**Avis de la mission régionale d'autorité environnementale
sur le projet de construction d'un parc photovoltaïque au sol
Au lieu-dit « Las Solos de Marguy » à Villemagne (Aude)**

N°MRAe 2022APO142

Avis émis le 23/12/2022

Figure 4 : photomontage présentant les principales mesures d'intégration paysagère du projet - réalisation IRISOLARIS

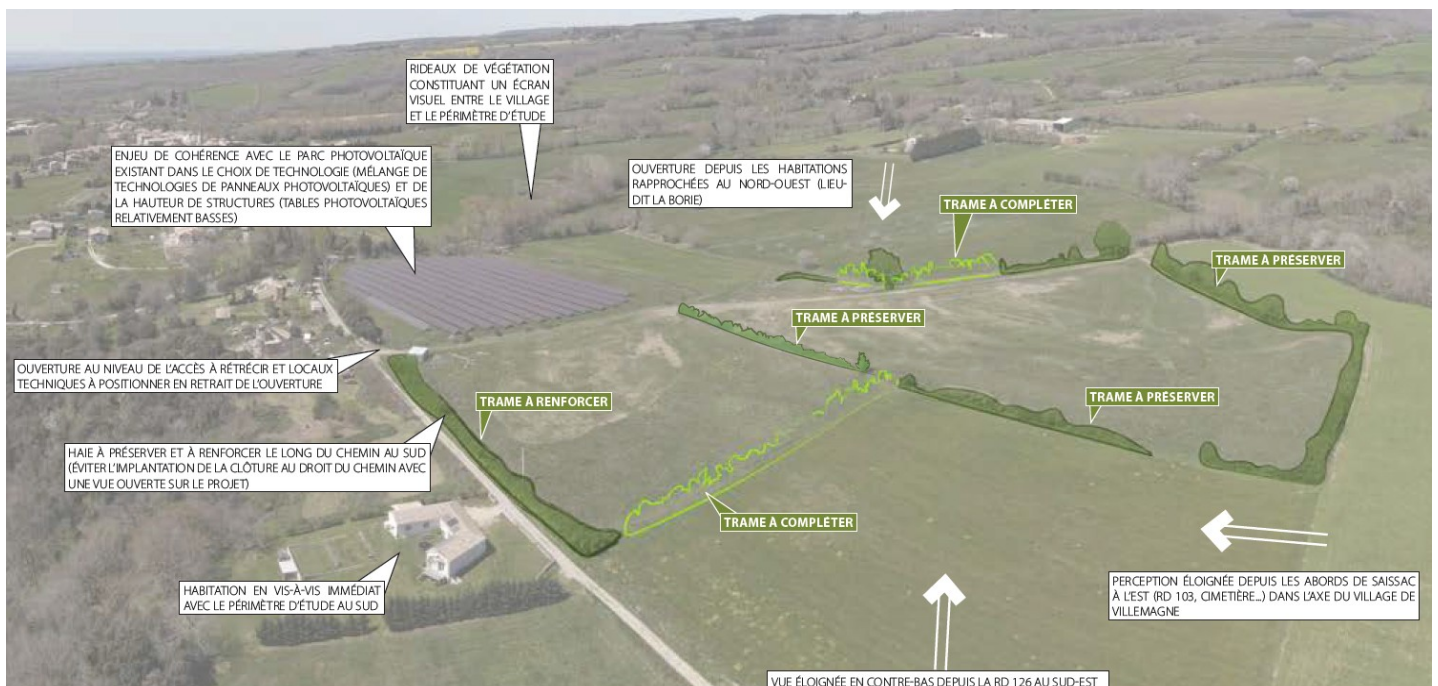
Afin d'atténuer les principales nuisances visuelles, le porteur de projet prévoit de renforcer la trame arbustive déjà présente au sud et de procéder à la création de haie au sud-est et au nord-ouest comme le montre le photomontage ci-dessous :

La MRAe évalue favorablement les mesures d'intégration paysagère proposées qui atténueront les principales incidences visuelles du projet notamment pour les maisons d'habitations situées au sud du chemin d'accès à la centrale.
